東海第二発電所 鋼管杭鉄筋コンクリート防潮壁の 杭構造形式及び設置ルートの変更について

平成29年7月13日
日本原子力発電株式会社

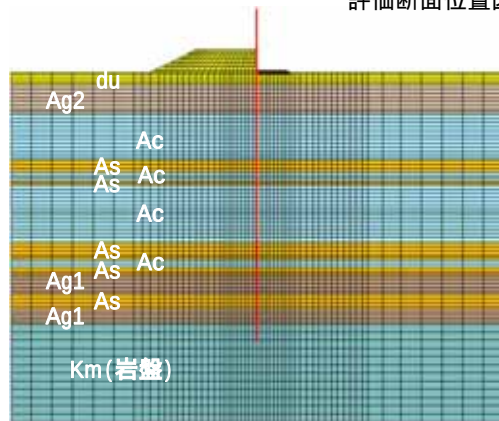
(3) 杭構造形式の変更(摩擦杭から岩着支持杭への変更)

東海第二発電所の鋼管杭鉄筋コンクリート防潮壁は、敷地北側において摩擦杭を計画していたが、これを**岩着支持杭に変更**する。

また、鋼管杭鉄筋コンクリート防潮壁周りの表層付近の地盤においては、地震時における変形や津波による洗掘などに対して、浸水防護をより確実なものとするため、**地盤改良の実施及びシートパイル等の設置を行う**。

- 杭の基礎構造形式を摩擦杭から岩着支持杭に変更することにより、より裕度が高い支持性能が得られる。
- 表層付近の地盤改良等を行うことにより、地震時における周辺地盤の変形に対する抑制効果が得られる。また、津波時の洗掘や地中からの浸水防止効果が大きくなるとともに、杭の発生曲げモーメントを抑え、全体として安全裕度の高い構造となる。

(6) 設置ルートの変更について

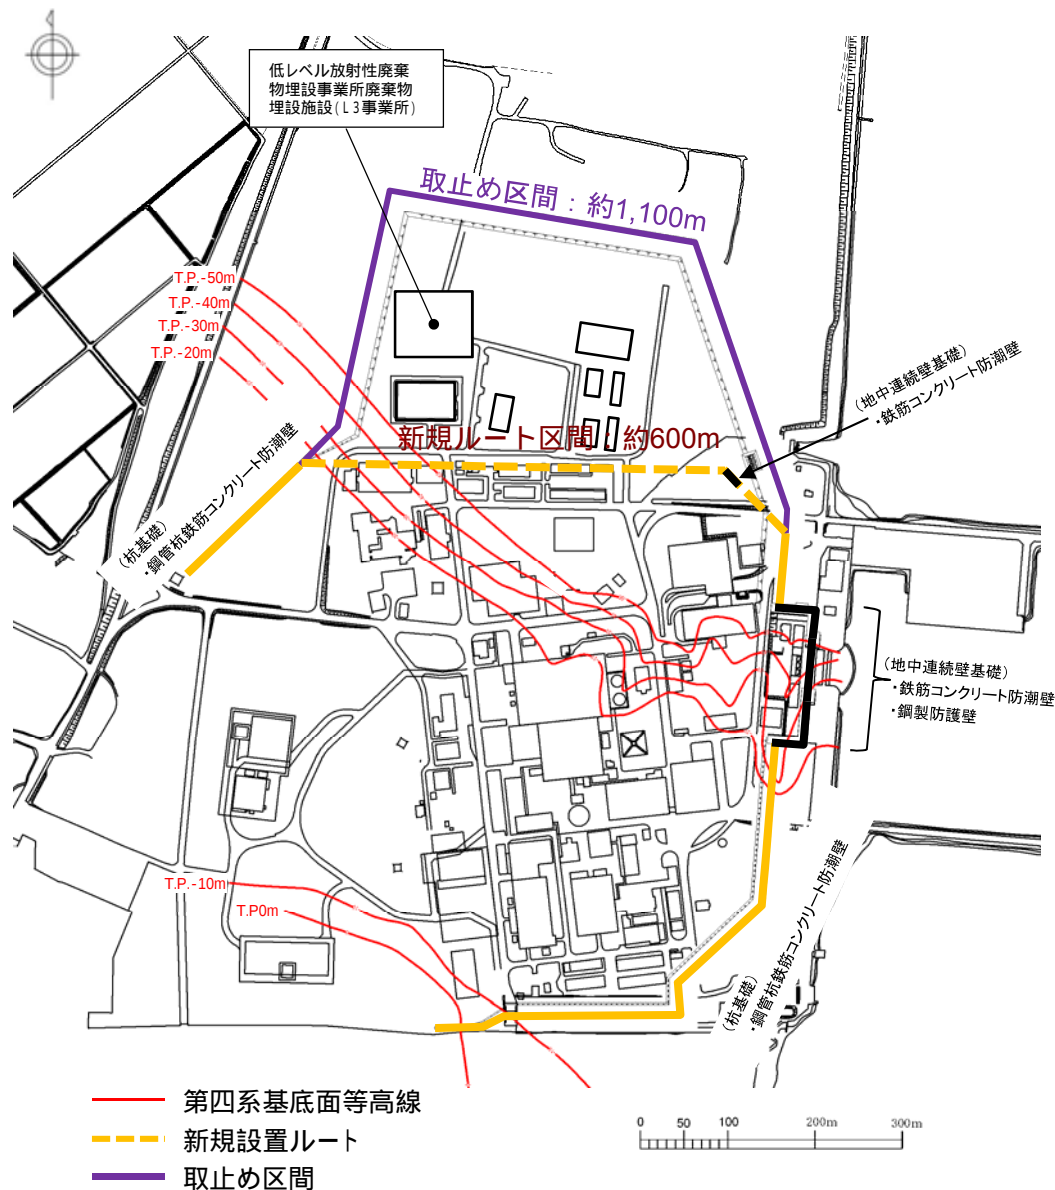
- 鋼管杭鉄筋コンクリート防潮壁周辺の表層地盤については、地震時における地盤の変形や津波による洗掘などに対して、浸水防護をより確実なものとするため、地盤改良の実施及びシートパイル等の設置を行う。
- 地盤改良等の実施に当たっては、「低レベル放射性廃棄物埋設事業所廃棄物埋設施設 (L3事業所)」及び他事業所施設の地下水流況に影響を及ぼす可能性を考慮し、防潮堤のルートを変更する。

防潮堤区間	変更前	変更後
(杭基礎) ・鋼管杭鉄筋コンクリート防潮壁	約2.0km	約1.5km
(地中連続壁基礎) ・鉄筋コンクリート防潮壁 ・鋼製防護壁	約0.2km	約0.2km
合計	約2.2km	約1.7km
